MODIFICA TECNICA 244
OPERE D'ARTE - INTERVENTI SU SOTTOVIA ESISTENTI
Allargamento sottovia esistente al Km 8+775,15
Relazione di modifica tecnica n. 244

MODIFICA TECNICA N.248

WBS: Viadotto Frattina VE03

OGGETTO: Modifica posizione palo 1 della palificata della spalla lato PA da realizzarsi su lato corsia in direzione Palermo, e modifica posizione palo 6 della palificata della spalla lato AG da realizzarsi su lato corsia in direzione Agrigento.

Verifica a pressoflessione del palo – minimo fattore di sicurezza

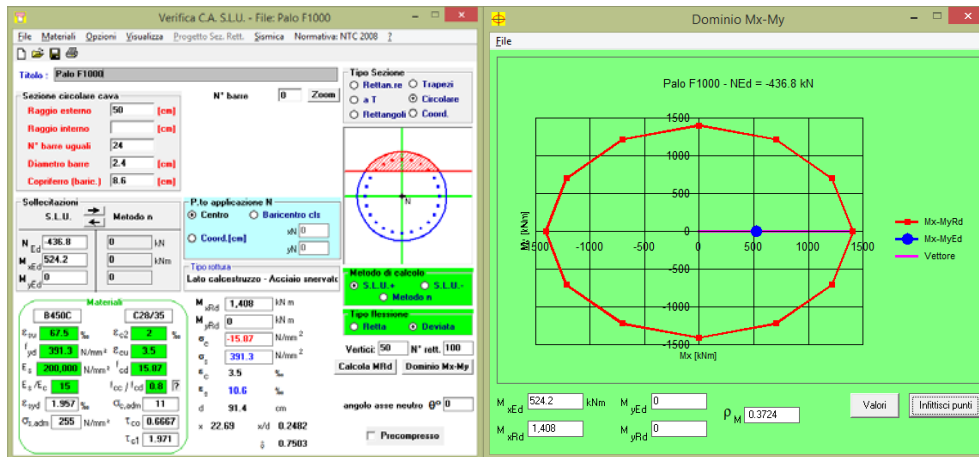
Nella seguente tabella si riportano invece i risultati della verifica a presso/tenso-flessione della sezione in c.a. lungo l'intero sviluppo del fusto del paloper il quale si ha il minimo fattore di sicurezza FS (nel caso di azione assiale di trazione, a favore di sicurezza, si considera costante il valore di sforzo normale lungo lo sviluppo dl palo).

Verifica a presso/tenso-flessione lungo fusto del palo						
profond. [m]	F _z [kN]	M [kNm]	M _{Rd} [kN]	ρ _M	FS	Esito verifica
0	-436.8	524.2	1408	0.3723	2.69	verifica soddisfatta

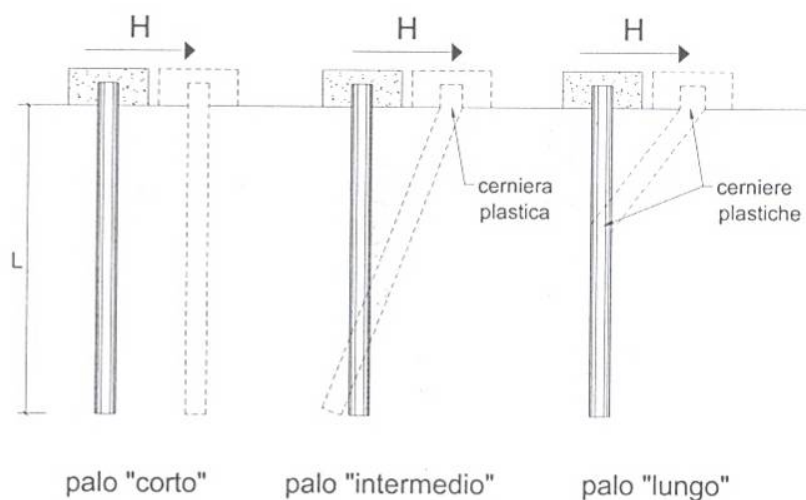
10.6 Verifica geotecnica del nuovo palo $\Phi 1000$ (carico limite nei riguardi dei carichi trasversali)

La resistenza del complesso palo - terreno nei confronti delle azioni trasversali è stata calcolata secondo la teoria proposta da Broms (1964), in ipotesi di:

Il carico limite orizzontale di progetto risulta quindi pari a $H_d = \frac{H_{LIM}}{\gamma_t \cdot \xi_4} = \frac{893 \text{ kN}}{1.3 \cdot 1.7} = 404 \text{ kN}$.

Poiché il valore del massimo taglio sollecitante risulta pari a 200 kN, la verifica **risulta soddisfatta** con un coefficiente di sicurezza pari a $FS = \frac{404 \text{ kN}}{200 \text{ kN}} = 2.02$.

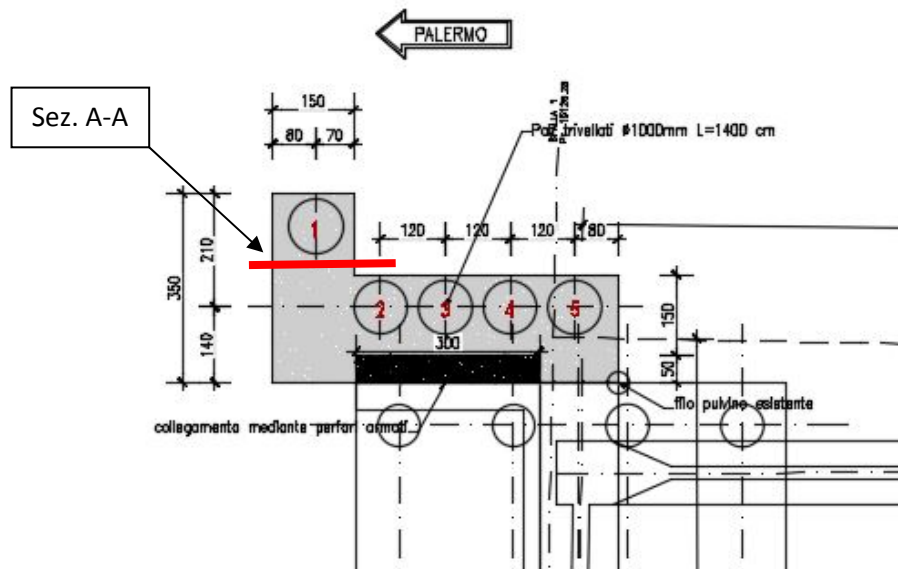
Discorso diverso vale per il cordolo di fondazione, il quale avendo una forma da "L" risulta sollecitato in modo differente rispetto a quanto previsto nel PE, pertanto di seguito si riportano le verifiche di sicurezza del cordolo (sez. A-A) nella nuova configurazione modificata.

La sezione di verifica A-A risulta sollecitata dalle seguenti azioni massime:

Ai fini del calcolo della capacità resistente del dente in c.a. del cordolo si utilizza il modello Biella-Tirante (Struct and Ties); nel dettaglio si considera che si instauri un meccanismo in direzione orizzontale ed un meccanismo in direzione verticale. Per quanto riguarda il meccanismo "Struct and Ties" che si sviluppa sul piano orizzontale la massima azione sollecitante è pari a 200 kN, l'angolo di inclinazione della biella in cls è pari a $\theta = 43.4306^\circ$, l'azione di trazione risultante è pari a 211,27 kN, e quindi è necessario un quantitativo minimo di armatura pari a 539,91 mm². Per quanto riguarda invece il meccanismo "Struct and Ties" che si sviluppa sul piano verticale la massima azione sollecitante è pari a 437 kN, l'angolo di inclinazione della biella in cls è pari a $\theta = 49.9937^\circ$, l'azione di trazione risultante è pari a 366,77 kN, e quindi è necessario un quantitativo minimo di armatura pari a 937,30 mm². Considerando efficace il contributo delle sole armature

costituite dalle staffe 1+1 Φ 12/20 (complessivamente quindi si hanno staffe a passo 10 cm (si rimanda alla consultazione degli elaborati grafici)), **la verifica risulta quindi soddisfatta.**
